太陽光発電施設設置変更許可申請書

許可年月日及び許可番号	令和6年 12月 25日 長野県指令 6 環政ゼ第269号	
太陽光発電施設の設置の場所	長野県塩尻市大字片丘字梨ノ木9214番44	
変更の内容	変更前	
	変更後	架台、トレンチの配置変更（配置図面参照）
変更の理由	南東側の傾斜が想定より急傾斜で危険だったため	
備考	連絡先 株式会社トライル （電話番号）026-285-0735 （FAX番号）026-285-0737 （電子メールアドレス）r.fujimoto.tryl@gmail.com

塩尻市片丘9214-44設置事業変更点

工 事 名	塩尻市大字片丘9214-44	作 成 年 月 日	縮 尺	No.
図 面 名	平面図	2026/2/27	1/500

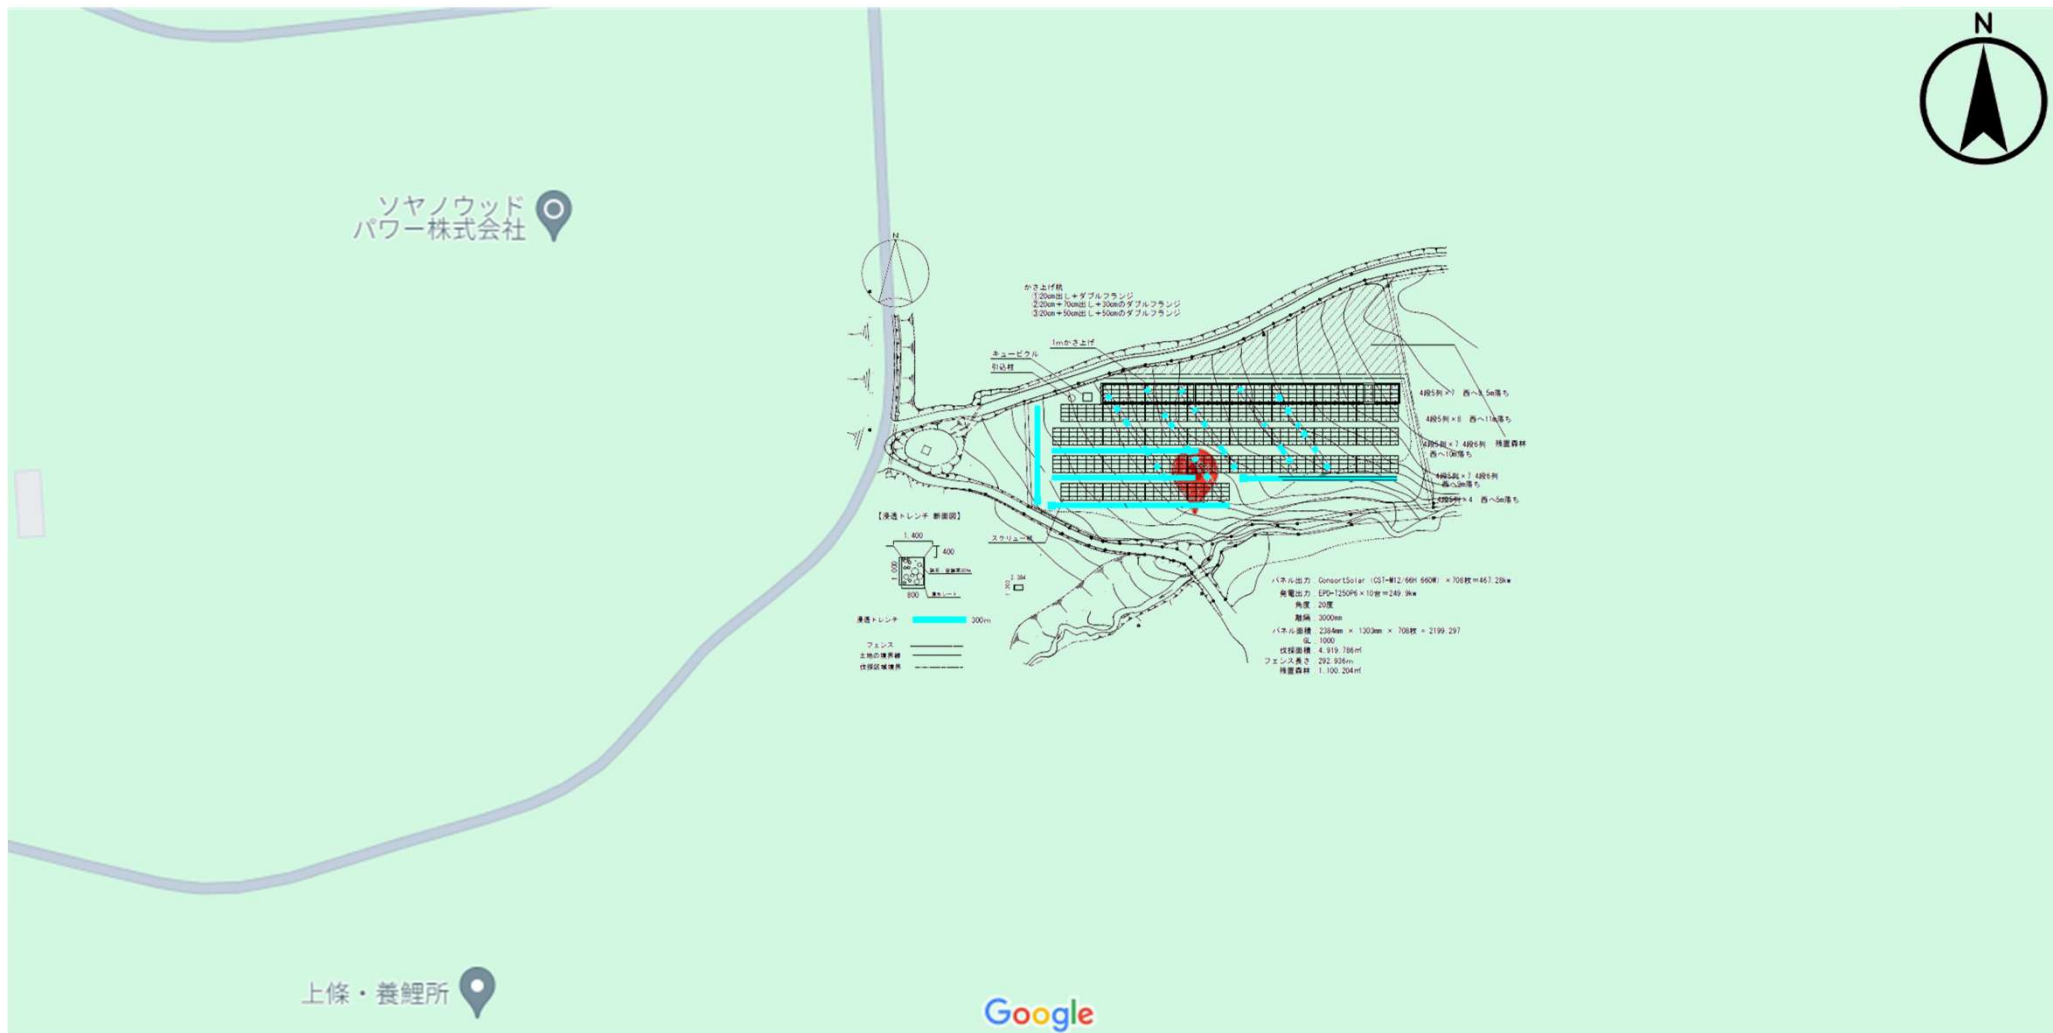
- かさ上げ杭
 ①80cmダブルフランジ
 ②20cm+50cm出し+30cmのダブルフランジ
 ③20cm+30cm出し+50cmのダブルフランジ

1mかさ上げ
 キュービカル
 引込柱

- 4段5列×7 西へ9.5m落ち
- 4段5列×8 西へ11m落ち
- 4段5列×7 4段6列 残置森林
西へ10m落ち
- 4段5列×7 4段6列
西へ9m落ち
- 4段5列×4 西へ5m落ち

配置図面(変更前)

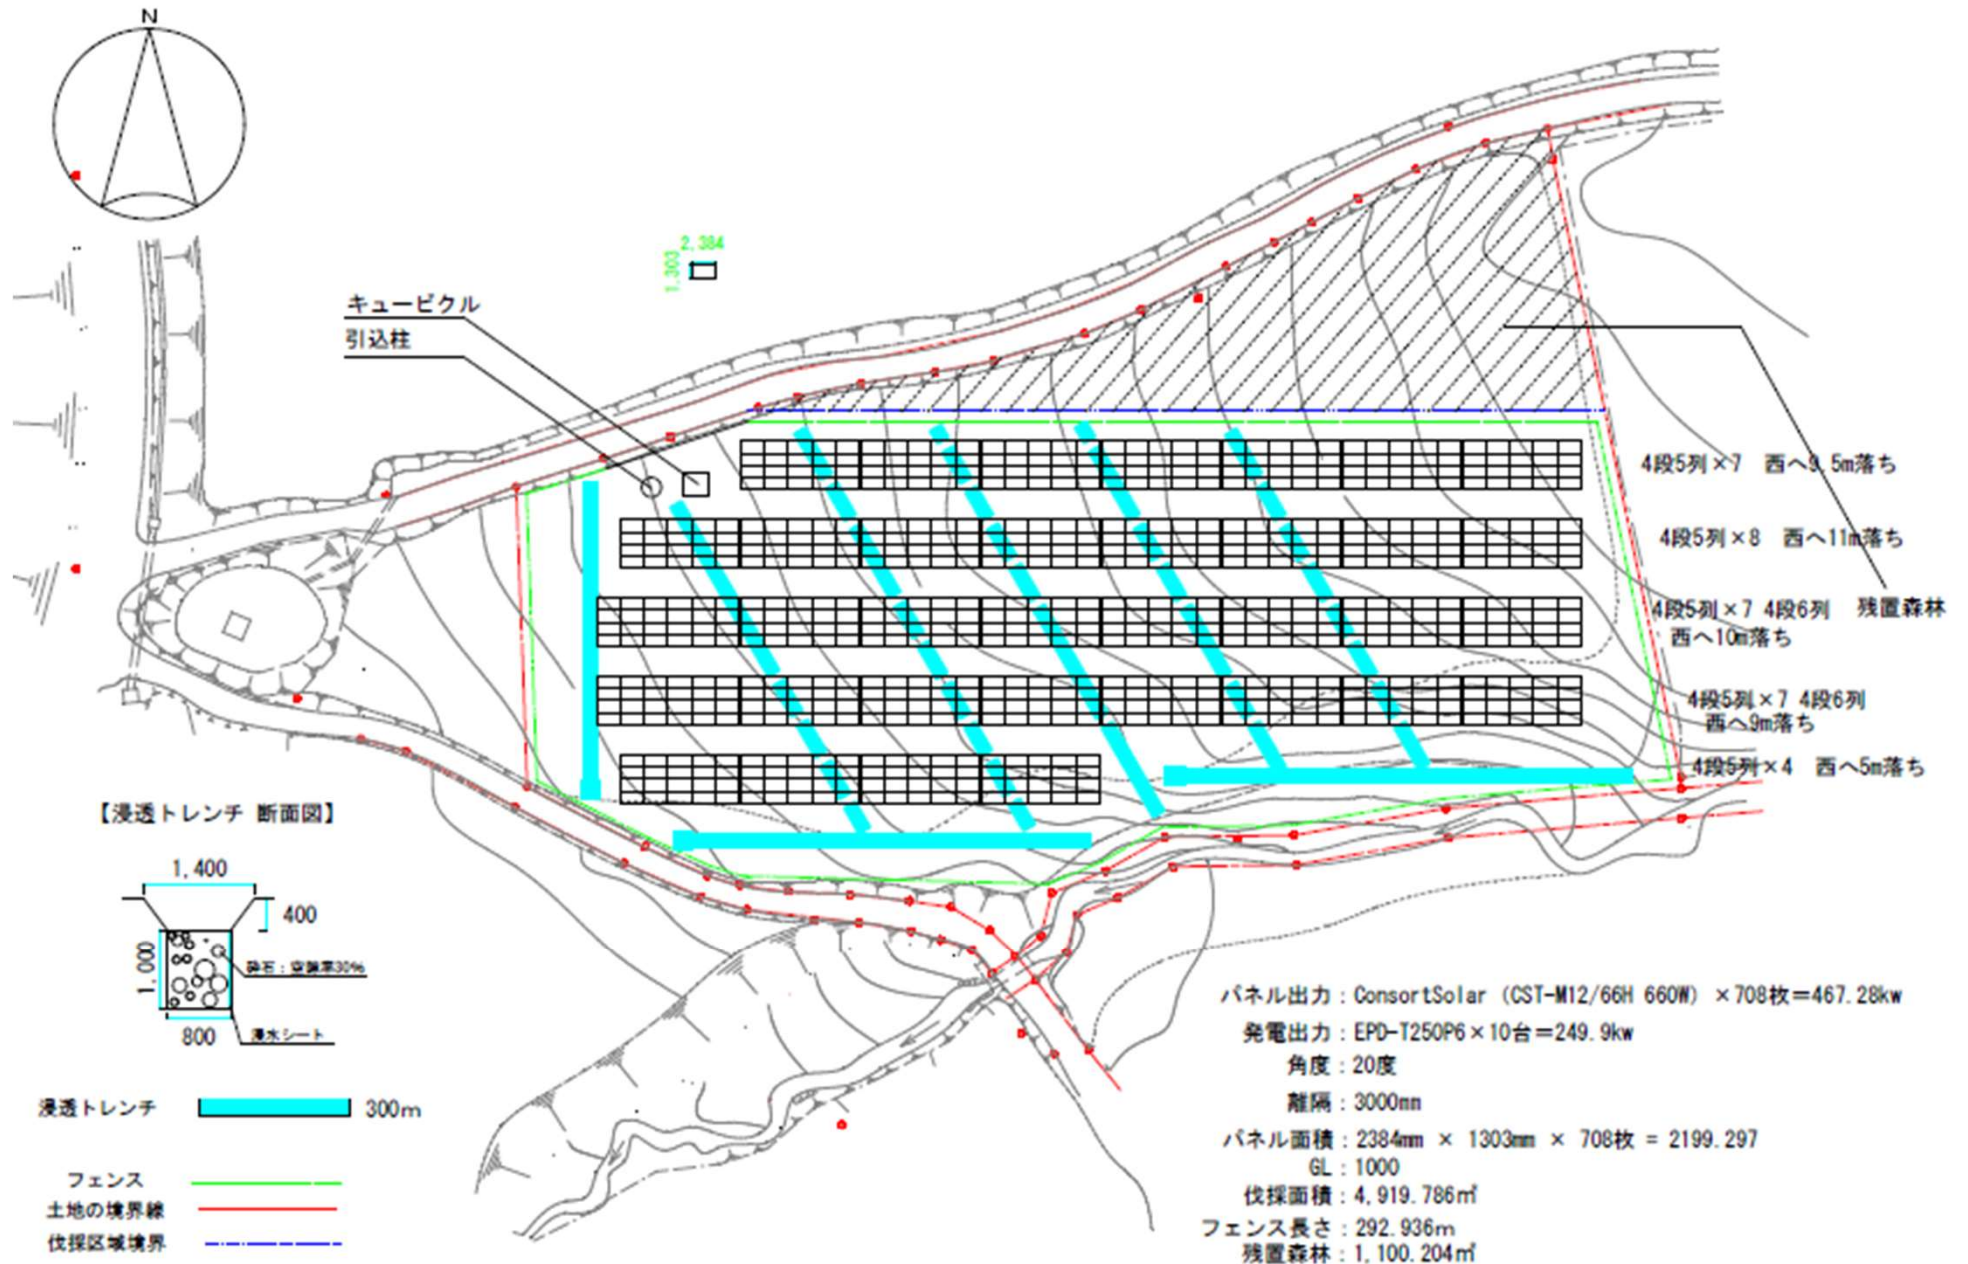
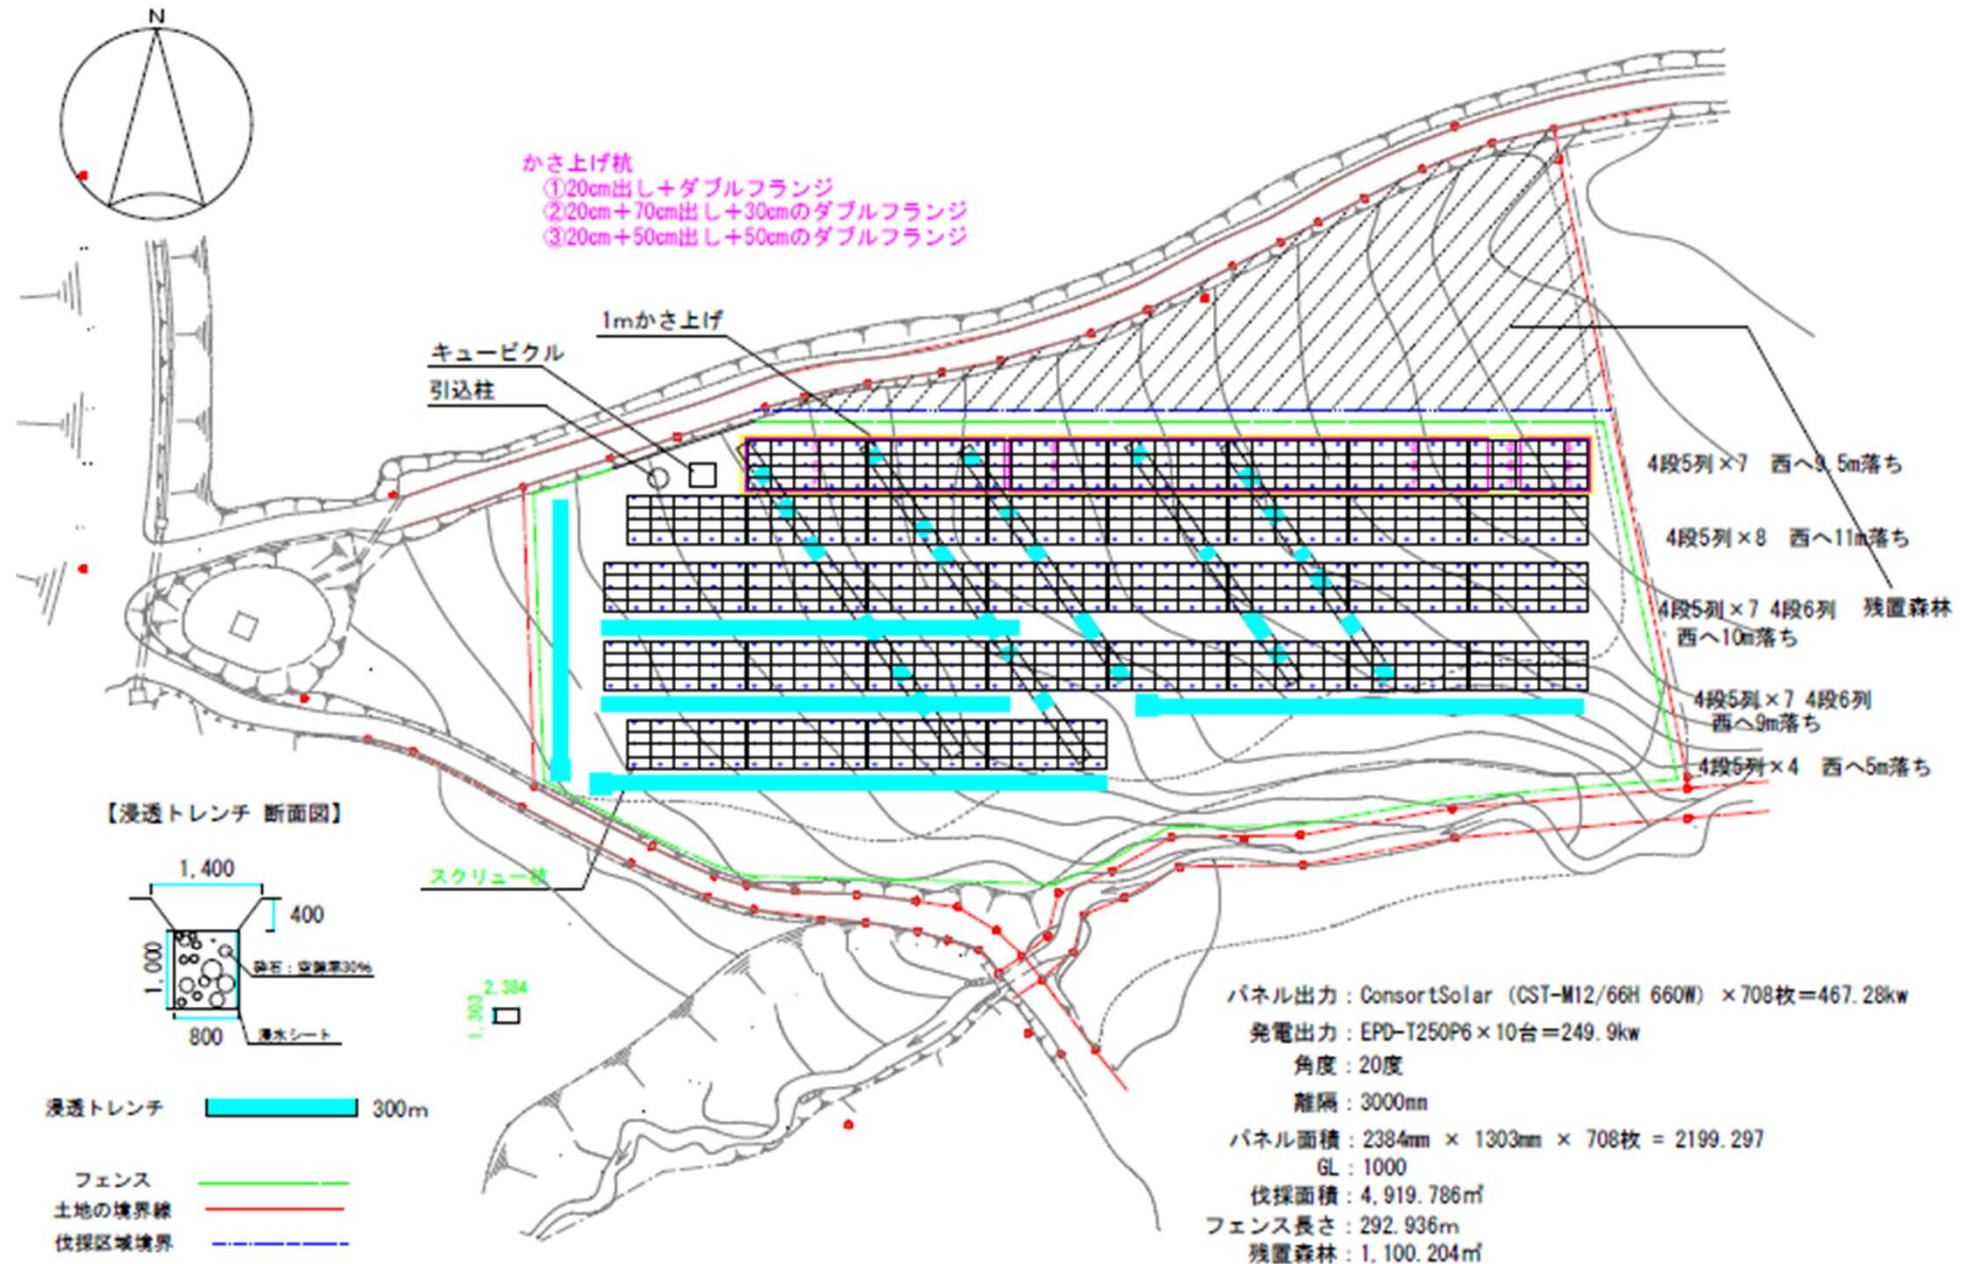
南東側の傾斜が想定より急傾斜で危険だったため配置を全体的に北側に変更
また、当初計画から架台の構造が変更となったため、合わせてトレンチの配置も変更

- ① 南から4列のレイを北側へ計3.5m移動
- ② 上記①の変更により北から1列目のレイに影がかかるため、架台を1mかさ上げ
- ③ 架台の杭の本数が変更となり、トレンチに重なる部分が増えたため、当初計画の排水能力を維持できるようトレンチを追加

Q.トレンチを斜めのものを縦にしたと思うが、点々としている箇所はつながっていないのですか？

Q.面積的には変わらないですか？

A.北側のトレンチに関しましてはもともと繋がっていませんでした。
ですが、トレンチの堀だけは繋がっています。間の部分だけ施工していないという形になります。
通常よりも堀がある分給水はできるが、トレンチはないという状況です。

A.面積的には、給水の総量は変わらないです。配置などの変更はないですが、北側に寄せるのとトレンチの位置だけ変更になっています。
現地の今の状況は、承諾を取らなきゃいけないところの手前まで着手しています。
杭だけ立っています。トレンチの追加前まで施工しています。
追加のところはこの説明会の後に着手する予定です。
